DICTAMEN DEL CONSEJO DE PROTECCIÓN DE LA NATURALEZA DE ARAGÓN SOBRE EL PROYECTO DE ENSANCHE, MEJORA Y ACONDICIONAMIENTO EN LA HU-M-22107ª ENTRE LOS PK 0+00 Y 0+980, DE FANLO (HUESCA) Y SU ESTUDIO DE IMPACTO AMBIENTAL	
Título	Proyecto de ensanche, mejora y acondicionamiento en la HU-M-22107A entre los PK 0+00 y 0+980, de Fanlo (Huesca).
Expediente INAGA nº	
Fecha de entrada	13/12/2019
Estado del informe	
Borrador	<input checked="" type="checkbox"/>
Fecha Comisión	27/01/2020
Definitivo	
Fecha Aprobación Pleno	31/01/2020
Tipología de documento: Evaluación de impacto ambiental de proyectos (Art. 23 de la Ley 11/2014)	<input checked="" type="checkbox"/>
Estudio de Impacto Ambiental	<input checked="" type="checkbox"/>
Plan sectorial	
Otros documentos

RESUMEN DEL PROYECTO

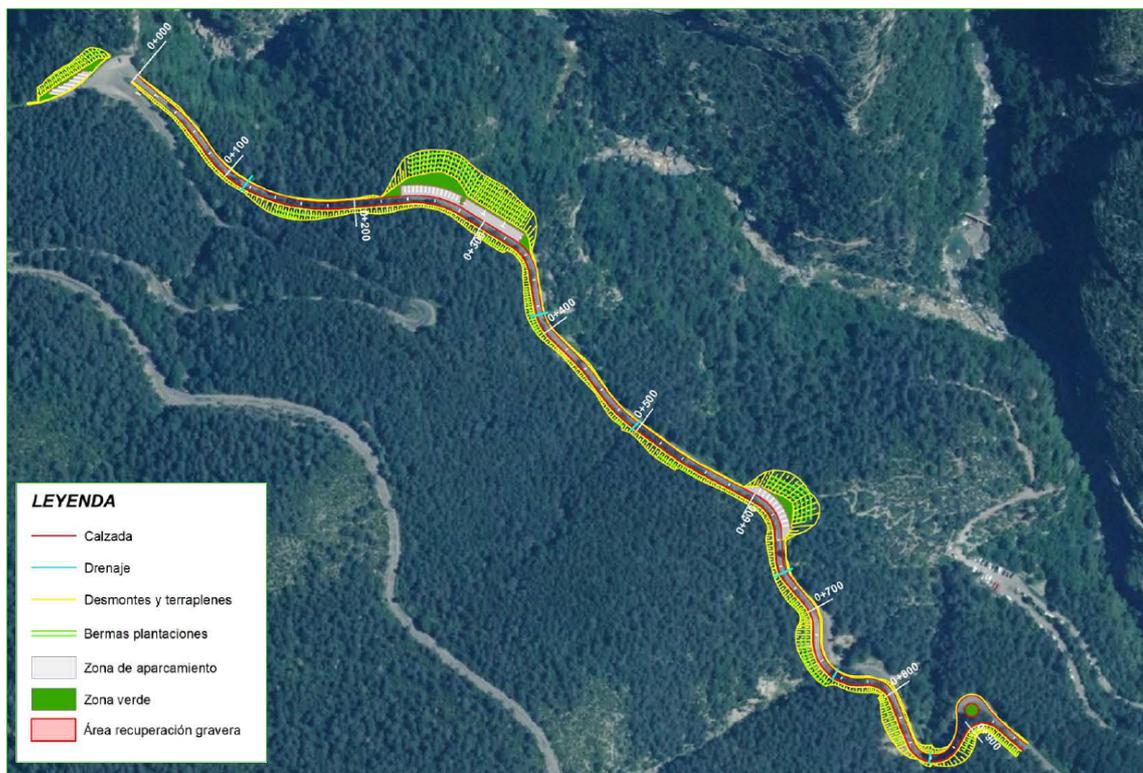
- El Plan Rector de Uso y Gestión (PRUG) del PNOMP y su ZPP, aprobado por Decreto 49/2015, de 8 de abril, del Gobierno de Aragón establece lo siguiente para la construcción y mantenimiento de infraestructuras e instalaciones (apartado 9.2.6):

“Con independencia de la aplicación de la legislación sectorial pertinente en cada caso, los proyectos de infraestructuras deberán ajustarse a las siguientes condiciones de carácter genérico:

iv) Se considera incompatible la ejecución de desmontes y terraplenes con pendientes superiores al 35%, salvo justificación detallada en el proyecto de construcción, e incorporación de medidas específicas de control de la erosión”.
